Trans Adriatic Pipeline

Integrazioni allo Studio di Impatto Ambientale e Sociale

Pagina 2 di 184					
<small>Trans Adriatic Pipeline</small> <small>E.ON New Build & Technology GmbH</small> <small>ERM S.p.A.</small>		Stato	Società Incaricata	Codice Sistema	Disciplina	Tipo Doc.	N° Sequenz.
Titolo Progetto: Trans Adriatic Pipeline – TAP Titolo Documento: Integrazioni allo Studio di Impatto Ambientale e Sociale		IAL00-ERM-643-Y-TAE-1020 Rev.: 00

2.5.1 Sezione dell'ESIA 8.2.1.1 Fase di Cantiere
Figura 2-1 Installazione della condotta nella sezione nearshore – figura schematica

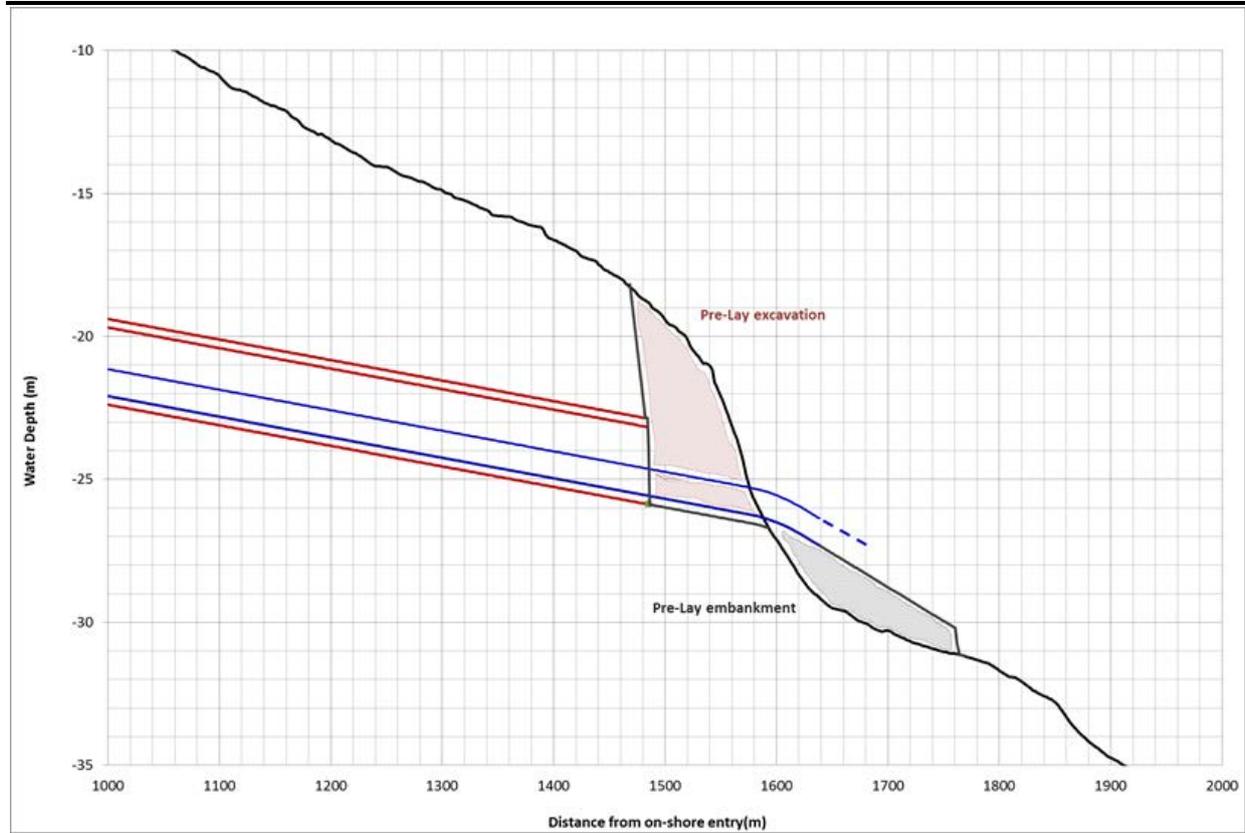
In linea generale si segnala che nel SIA si ricorre sovente alla sola rappresentazione grafica dei dati esaminati e degli esiti delle indagini senza un'adeguata descrizione di essi. Si richiede di integrare la documentazione fornita con testi esplicativi delle informazioni riportate nelle figure anche perché in alcuni casi esse non sono di facile lettura.

Si evidenzia che la figura sopra riportata è stata aggiornata nel Progetto Definitivo (rif. Tavola B2-1 e B2-2) presentato contestualmente al presente documento di Integrazioni.
